DFM2800 : ウェーハ ID リーダ用 帯電軽減フレームのご紹介

ウェーハ ID リーダを固定するアルミフレームの改良品をご紹介します。
ウェーハ ID リーダはビジョンシステム【特別付属品】に搭載されるユニットです。

改良アルミフレームについて

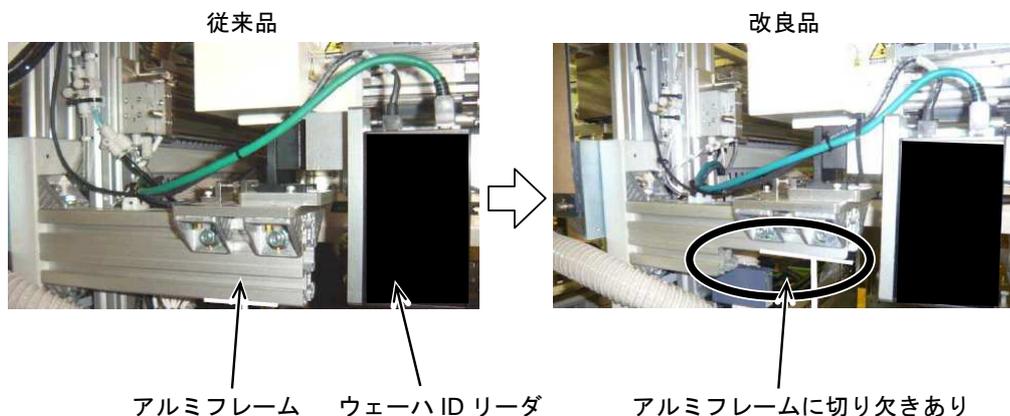
アルミフレームに切り欠きを追加し、イオナイザから、剥しテーブル部に送られる風を遮りづらい構造にしました。テープ剥離時に発生する、ワークへの帯電を軽減する効果が期待できます。2013年6月に製造した機械から、改良品を搭載しております。

- ・従来のアルミフレームを搭載している機械に、改良品の搭載を希望される場合は有償で対応致します。
- ・従来品と取り付け互換性があります。交換時にウェーハ ID リーダの高さ調整が必要です。
